**Betreft: Aanvullende informatie t.a.v. aanvraag omgevingsvergunning vervanging afzuiginstallatie  
Gravendijk 6 Albergen - OLO nr. 7896021**

**Centraal Orgaan opvang Asielzoekers - 7 juni 2024**

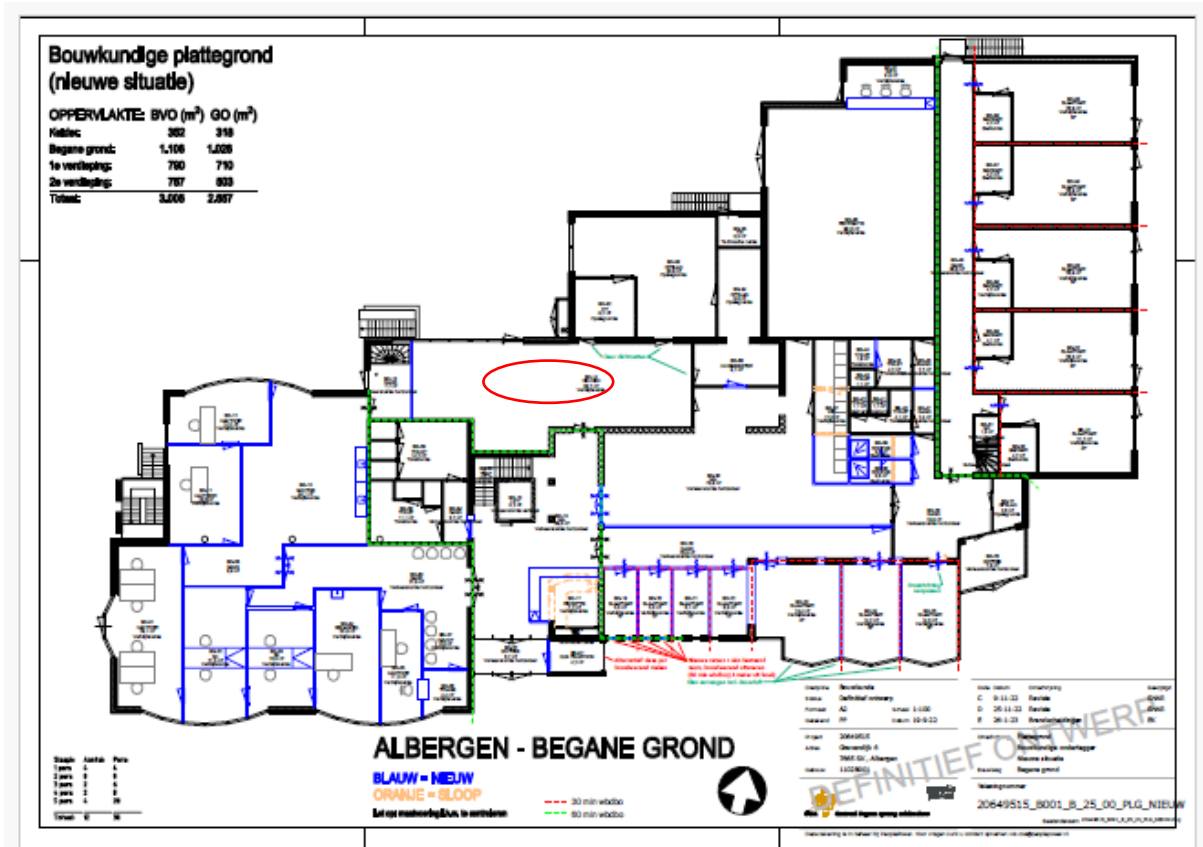
Locatie van de nieuwe afzuig installatie, er lijkt wat onduidelijk te bestaan over de locatie en doorvoeringen van de afzuigpijp. De afzuigpijp komt uit op het dak, dit is niet het dak van de 2<sup>e</sup> etage, maar het verlaagde dak van 1<sup>e</sup> etage. Dat betekent dat er slechts 1 doorvoering is van afzuigpijp, de afzuigpijp gaat direct van de BG door het dak (waar ook de huidige pijp zit). De 2 afzuigpijpen komen nagenoeg op dezelfde plek door het dak van de 1<sup>e</sup> etage. Zie hiervoor ook onderstaande tekening.

De rode ovale afbeelding geeft aan waar de afzuigpijpen door het lage dak naar buiten komen. Nota: de afzuigpijpen zullen dus niet verder door het pand (via de 1<sup>e</sup> en of 2<sup>e</sup>) getrokken worden.

Op bovenstaande foto staat ook afgebeeld dat de pijpen uit het dak van de 1<sup>e</sup> verdieping steken. De pijp gaat zodoende niet door de rest van het pand.

**ALBERGEN - GRAVENDIJK 6**  
**Noord- en Westgevel**  
**met ventilatiepijpen**  
**(bestaande en nieuwe situatie)**

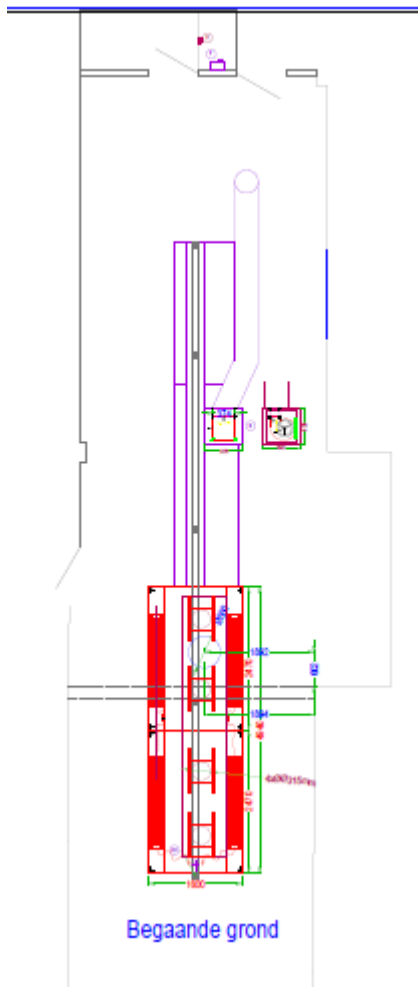
- Bouwkundige plattegronden en doorsneden indienen met opgave van brandscheidingen en rookscheidingen (met prestatie) en de verbeelding van het kanaalverloop.
- Alle te treffen voorzieningen brandkleppen, leidingschachten, etc aangeven op tekening.
- Details van de doorvoeren door brandscheidingen maken met gegevens van de toe te passen materialen (kwaliteitsverklaringen, attesten) ook van de brandkleppen.

<p>Bestaande pijp</p> <p>Noordgevel - bestaande situatie</p>	<p>Foto - bestaande situatie</p>
<p>Bestaande pijp vervangen door langere pijp</p> <p>Nieuwe pijp bijlaten voor afmeten zie nota tekening: 2044915_B01_L_B_L_DK_DET</p> <p>Noordgevel - nieuwe situatie</p>	<p>Foto - nieuwe situatie</p>
<p>Bestaande pijp</p> <p>Westgevel - bestaande situatie</p>	
<p>Bestaande pijp vervangen door langere pijp</p> <p>Nieuwe pijp bijlaten voor afmeten zie nota tekening: 2044915_B01_L_B_L_DK_DET</p> <p>Westgevel - nieuwe situatie</p>

In bovenstaande tekeningen is exact te herleiden hoe de afzuigpijp is geplaatst, locatie in het pand, waar de pijp uitsteekt, etc. Verdere specificaties hebben ook in de vorige indieningsprocedure gezeten.
